Roma, 3 agosto 2014
Prot. DG247/14-wwf

Oggetto: Controdeduzioni allo “Studio per la Valutazione di Incidenza” (gennaio 2014) relativo al progetto “RAZIONALIZZAZIONE DELLA RETE A 220kV DELLA VAL FORMAZZA INTERCONNECTOR SVIZZERA – ITALIA “ALL’ACQUA - PALLANZENO - BAGGIO”. **Richiesta di bocciatura del progetto**

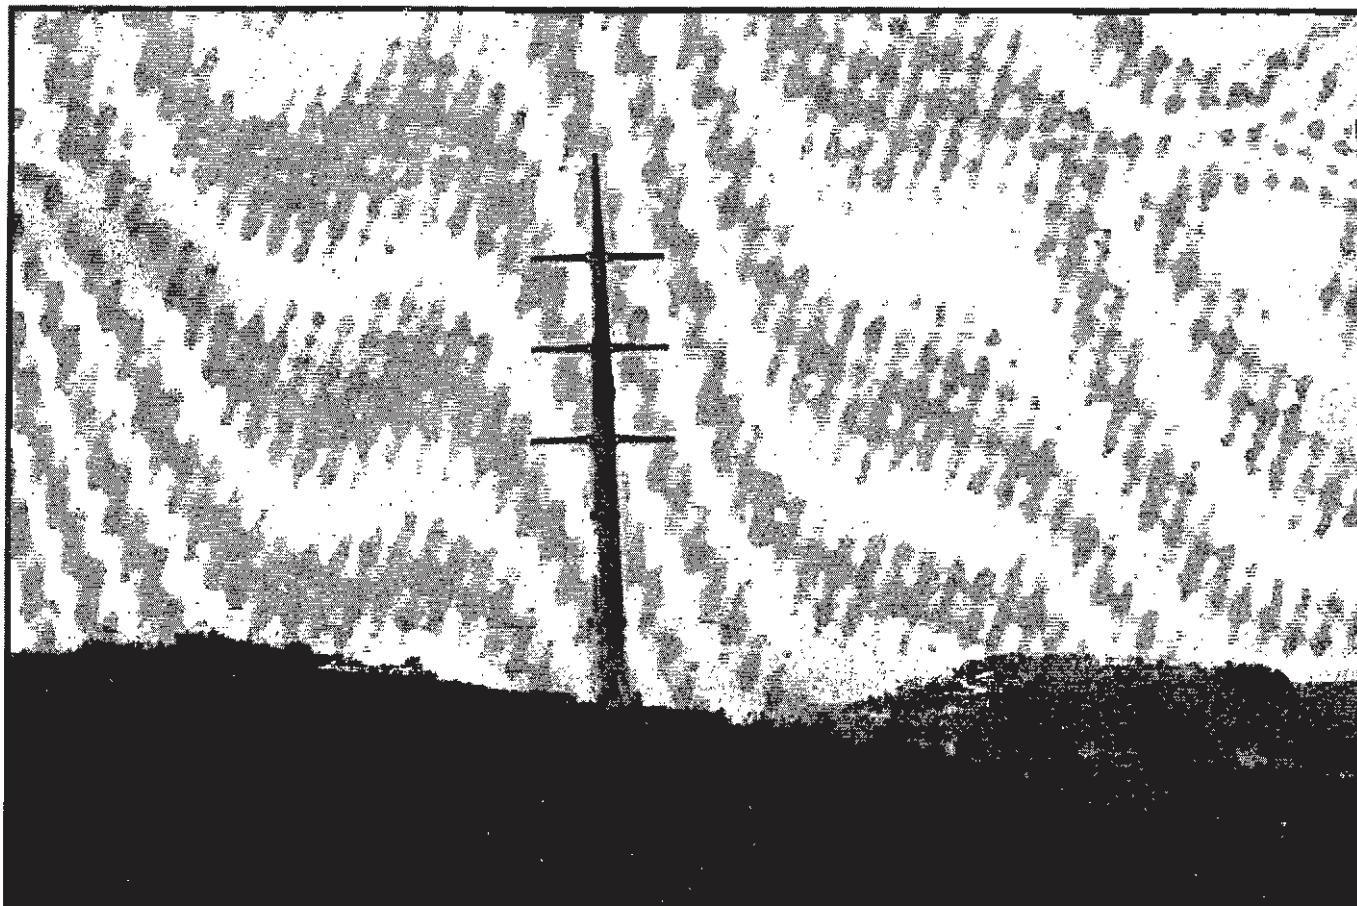
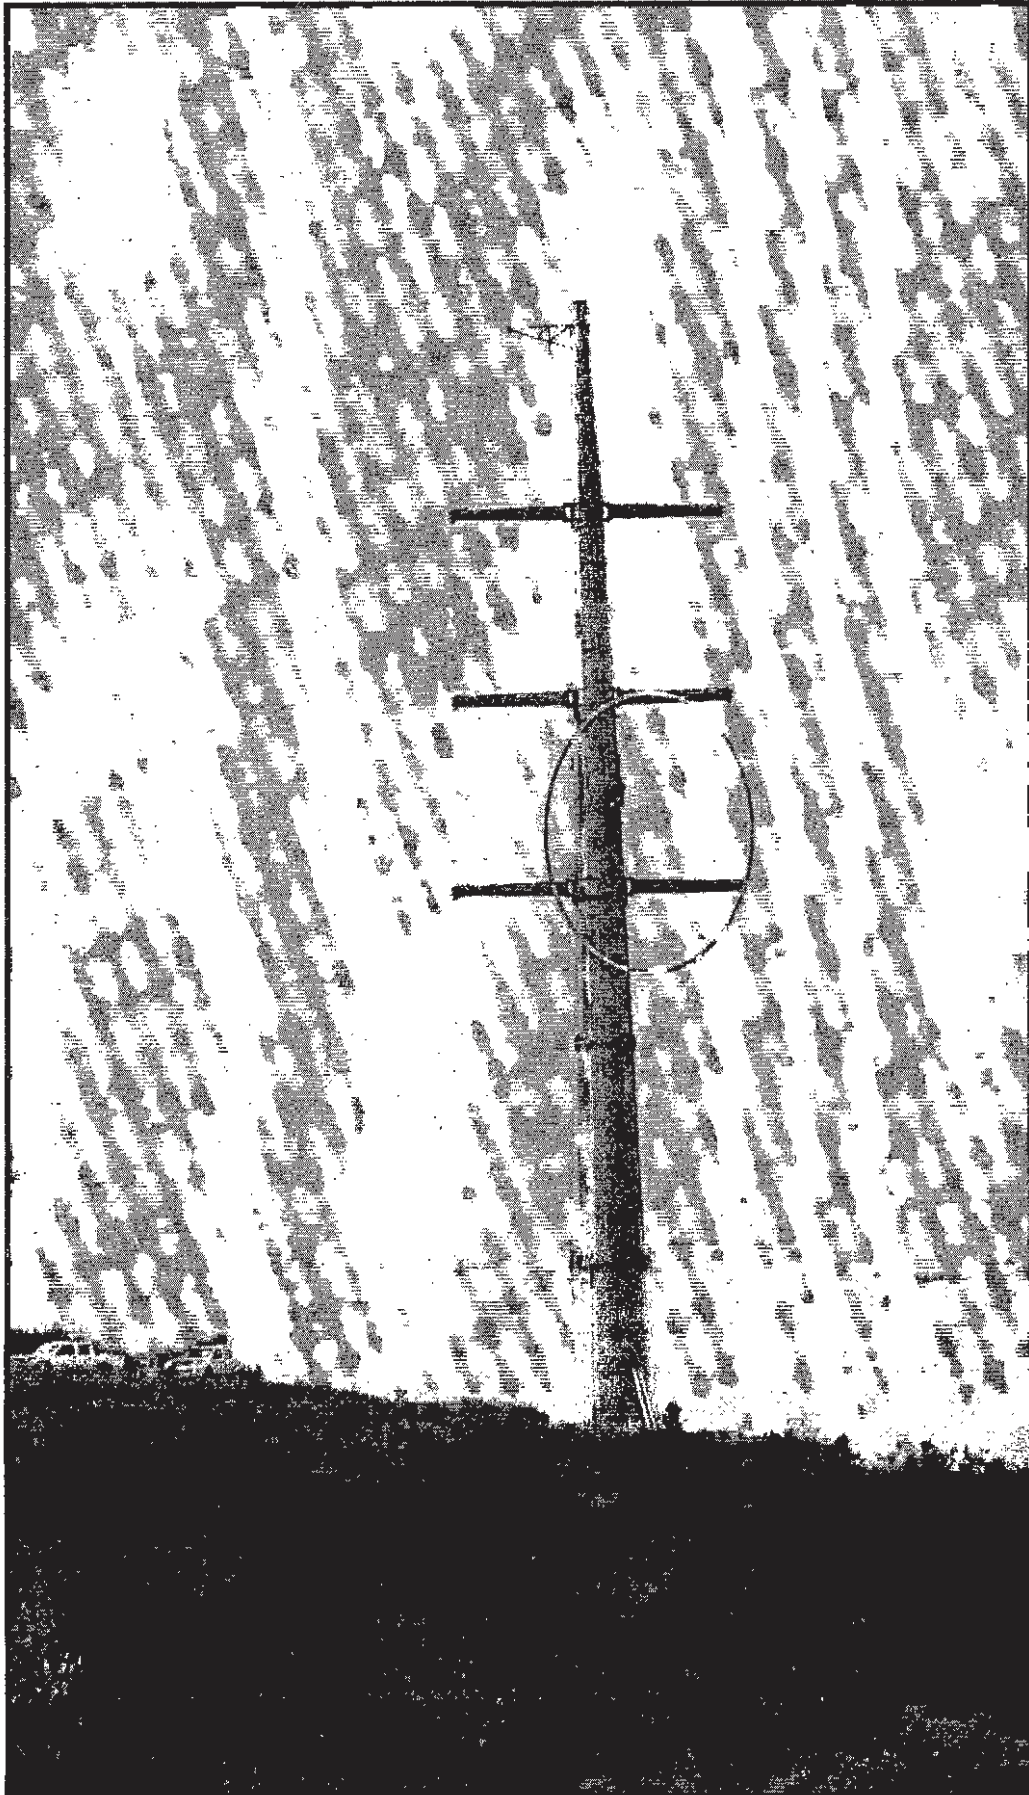
Il "serpeggiamento" incrementa esponenzialmente il rischio di impatto, crea un effetto amplificante di frammentazione di habitat e rischio di collisione, ma questa valutazione non viene considerata nello "Studio". Ci preme però evidenziare la frase successiva:

"si ipotizza l'utilizzo di sostegni monostelo. In tal modo si minimizza sia l'occupazione di suolo, sia l'impatto visivo della linea".

Non è ammissibile che si "ipotizzi": non si può dare un qualsivoglia assenso al progetto senza conoscere realmente cosa si utilizzerebbe, di quale altezza, come e dove. Non è inoltre assolutamente vero che si minimizzerebbe "l'impatto visivo della linea".

È sufficiente vedere cosa stia accadendo nella ZPS ITA 030042 (Sicilia) per comprendere l'inesattezza di tale affermazione. In essa si sono posizionati e altri lo saranno a breve, sostegni monostelo, imposti dalla Soprintendenza della Calabria e utilizzati anche in Sicilia. Possiedono un impatto visivo devastante, e – pur essendo utilizzati da poco, con la conseguente mancanza di studi a lungo termine sugli impatti, – la struttura compatta (e le altezze) potrebbero avere un maggiore effetto negativo sull'avifauna e sui chiropteri.

Riportiamo le foto di uno dei sostegni monostelo (possiedono altezze variabili, notevoli):

A seguire, un dettaglio della foto sopra (si notino le macchine a sinistra, e l'uomo arrampicato sul sostegno)
